Vysvětlení, doplnění zadávacích podmínek č. 2 (Dodatečná informace č. 2)

Zakázka: Snížení energetické náročnosti budovy nemocnice v Broumově - objekt A+B+C II.

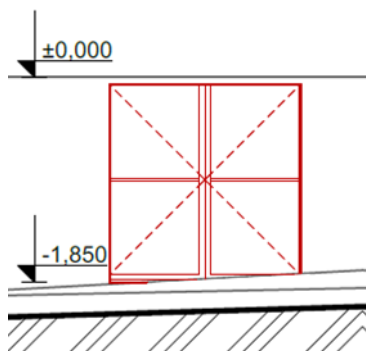
Okna - Dle Dodatečné informace k PD se snižuje počet měněných oken o již realizované. Ve výkazu výměr jsou však tyto odečteny pouze u ozn.D05 a O30. U ostatních položek výměry nesouhlasí. Navíc okno O30 ve VV chybí úplně.

V soupisu stavebních prací, dodávek a služeb s výkazem výměr byly opraveny počty kusů dle uvedeného dokumentu „Broumov - dodatečné informace k PD.pdf“. U dotčených položek (okna a dveře s ozn. O15, O20, O21, O23, D04 a D05), je ve výkazu výměr uvedena poznámka „JIŽ REALIZOVANÉ“ a odečítaný počet kusů.

Výměna oken s ozn. O30 již byla také realizována (viz dokument „Broumov - dodatečné informace k PD.pdf“), proto v soupisu prací tato položka není uvedena.
